Zlepšení kvality vod horního povodí řeky Moravy - II. fáze

změnový list č.		Datum předložení	15. 06. 2015
Ev.č.	ZL-027-S-Z-SO 3.009	Datum schválení	19. 06. 2015
Objednatel	Vodohospodářská zařízení Šumperk, a.s., Jílová 6, 787 01 Šumperk		
Správce stavby	Sdružení API-VRV, vedoucí partner API spol. s r.o., Palackého 12, 150 56 Praha 5		
Zhotovitel	IMOS Brno, a.s., Olomoucká 174, 627 00 Brno		
Změnový list předkládá:	zhotovitel		
Charakter změny:	Práce neobsažené v ZDS **)		Oprava položek dle skutečnosti
Stavba / objekt / úsek:	3. Město Zábřeh / STOKA 09.5 / úseku mezi šachtami 09.5-14a a 09.5-15		
Specifikace změny: V prostoru stoky 09.5 v úseku mezi šachtami 09.5-14a a 09.5-15 došlo v době mezi zpracováním zadávací a realizační dokumentace k výstavbě nového sportoviště s umělým povrchem a k jeho oplocení. Původně navržená trasa stoky 09.5 se tím ocitla ve velmi úzkém koridoru omezeném z jedné strany stávající zástavbou a z druhé strany oplocením nově vybudovaného sportoviště. Šířka koridoru se pohybuje v rozmezí od 2.2 do 2.5 m, což neumožňuje v tomto úseku nasazení strojních mechanismů pro těžení zeminy ze stavební rýhy. Demontáž oplocení a rozebrání části hřiště by byl velmi náro

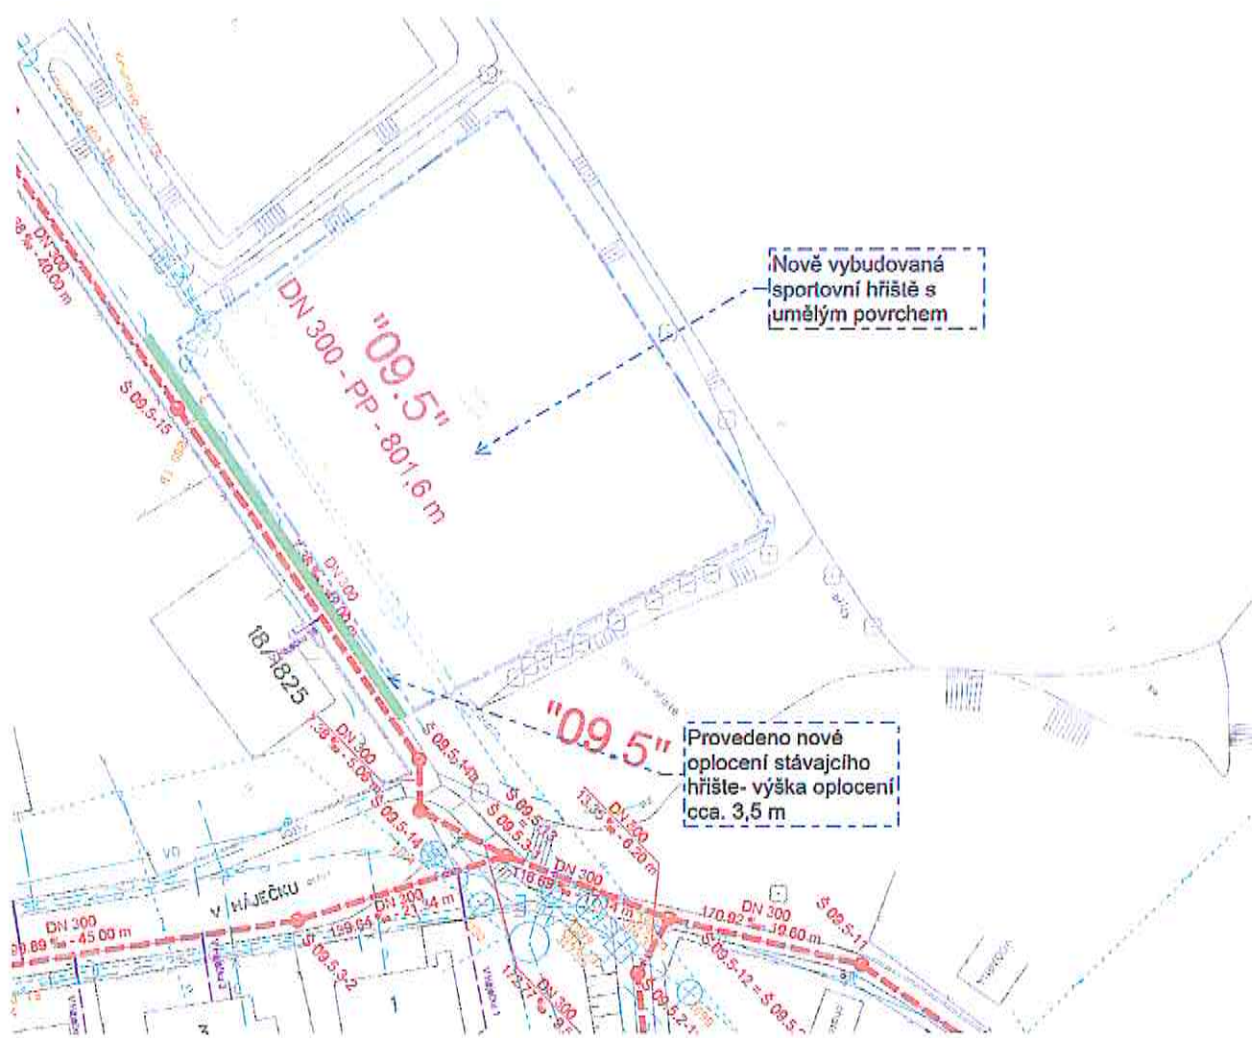
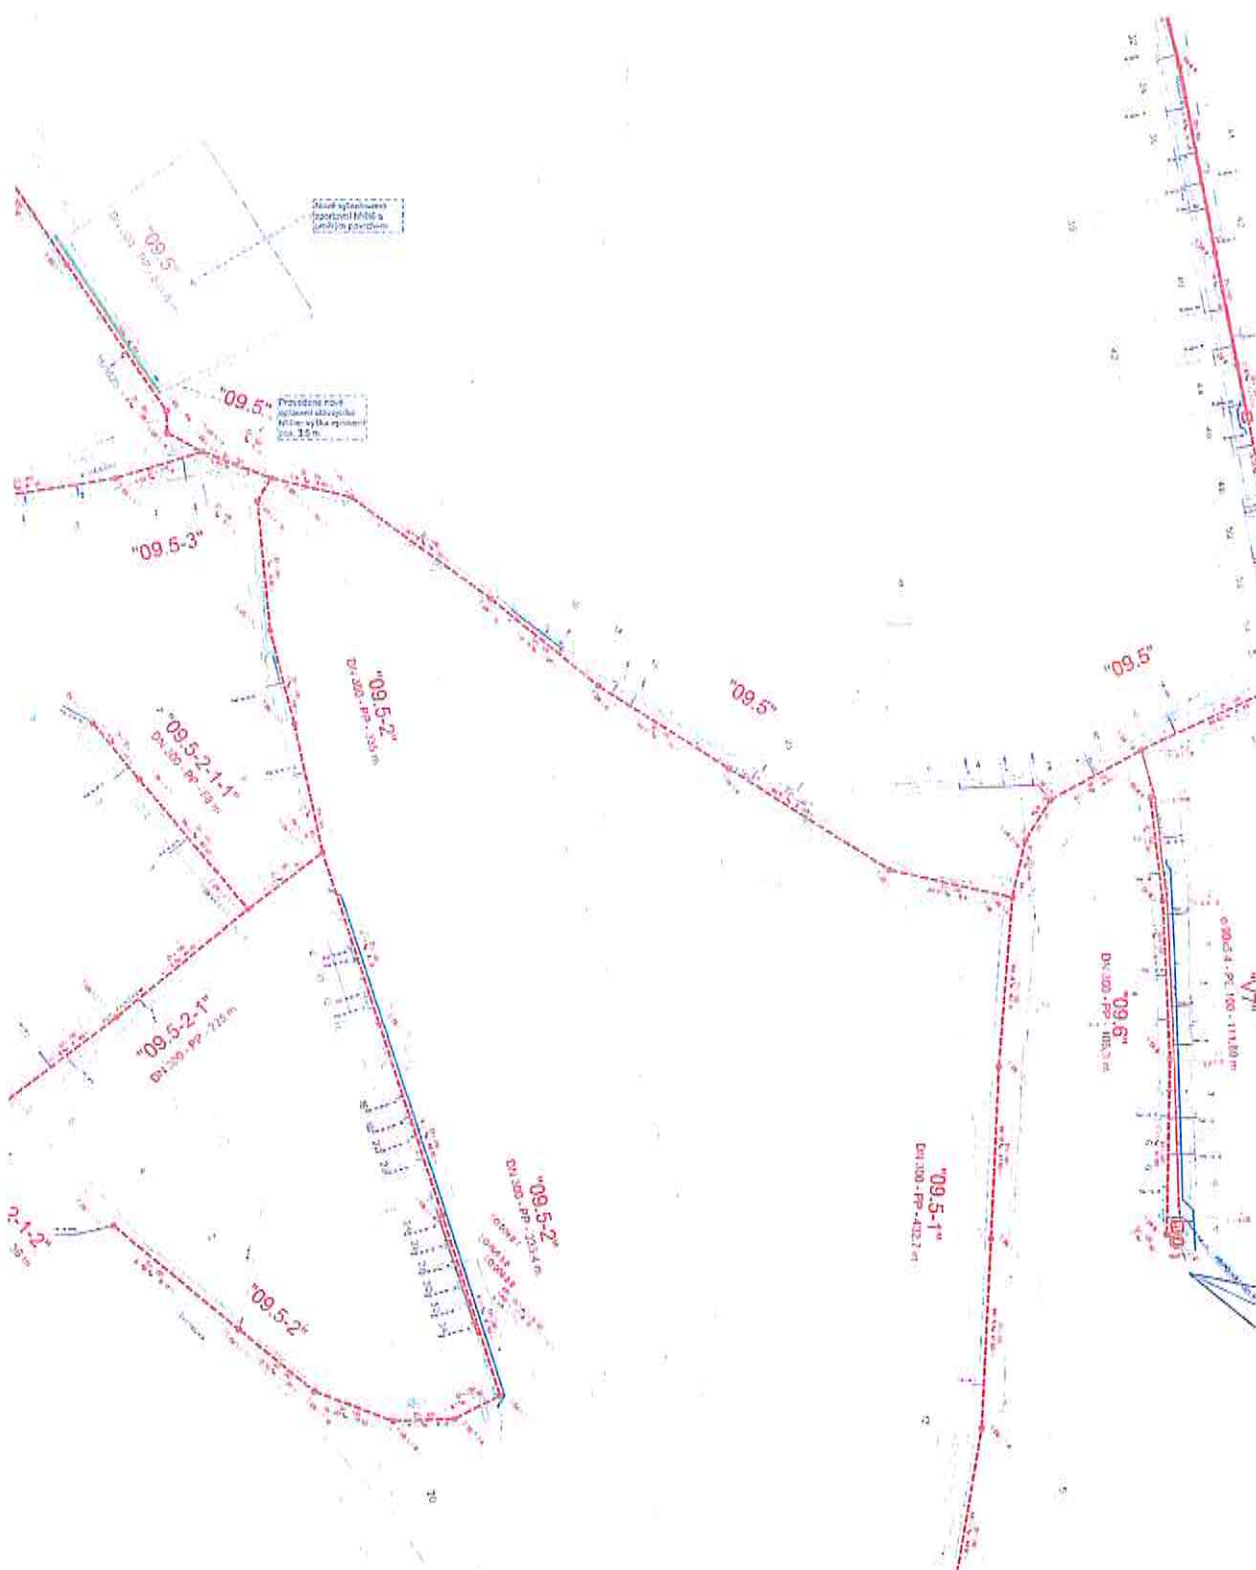
Zhotovitel upozorňuje, že v prostoru stoky 09.5 v úseku mezi šachtami 09.5-15 a 09.5-14a došlo v době mezi zpracování zadávací a realizační dokumentace k výstavbě nového sportoviště s umělým povrchem a k jeho oplocení. Původně navržená trasa stoky 09.5 se tím ocitla ve velmi úzkém koridoru omezeném z jedné strany stávající zástavbou a z druhé strany oplocením nově vybudovaného sportoviště. Šířka koridoru se pohybuje v rozmezí od 2.2 do 2.5 m, což neumožňuje v tomto úseku nasazení strojních mechanismů pro těžení zeminy ze stavební rýhy.

Zhotovitel byl ze strany města Zábřeh informován o tom, že případná demontáž a oplocení a rozebrání části hřiště by byl velmi náročný proces, který by kladl velké nároky zejména na opětovné sestavení umělého povrchu, při kterém by musely být dodrženy velmi přísné tolerance rovinnosti povrchu. Případné rozebrání oplocení a části umělého povrchu by navíc znamenalo i nutnost přerušení provozu na sportovišti se všemi dopady, které by z toho vyplývaly.

Zhotovitel navrhuje zachovat stávající sportoviště bez dotčení a realizovat předmětný úsek stoky 09.5 bezvýkopovou technologií. Zhotovitel provedl dvě kopané sondy na obou koncích předmětného úseku. Sondami bylo zjištěno, že minimálně v polovině předmětného úseku se bude vyskytovat v trase stoky skalní podloží. Jako reálně proveditelnou technologií se tedy jeví protlačení chráničky DN 1000 hornickým způsobem.

Z pozice GP s navrženým řešením souhlasíme. Vzniklou situaci nebylo možno předvídat. V současné době proto z hlediska minimalizace rizika možných dopadů (opravy případných škod na povrchu hřiště s obřížně předvídatelnými riziky přebírání záruky za nový povrch) bude výhodnější změnit technologii výstavby a předmětný úsek realizovat protlakem v souladu s návrhem zhotovitele. Bez realizace předmětného úseku nebude možné dokončit výstavbu stoky 09.5.

Projektant s navrženým řešením souhlasí. Vzniklou situací nebylo možno předvídat. V současné době proto z hlediska minimalizace rizika možných dopadů (opravy případných škod na povrchu hřiště s obřížně předvídatelnými riziky přebírání záruky za nový povrch) bude výhodnější změnit technologii výstavby a předmětný úsek realizovat protlakem v souladu s návrhem zhotovitele. Bez realizace předmětného úseku nebude možné dokončit výstavbu stoky 09.5.

- S navrženým řešením souhlasíme za předpokladu dodržení spádu.
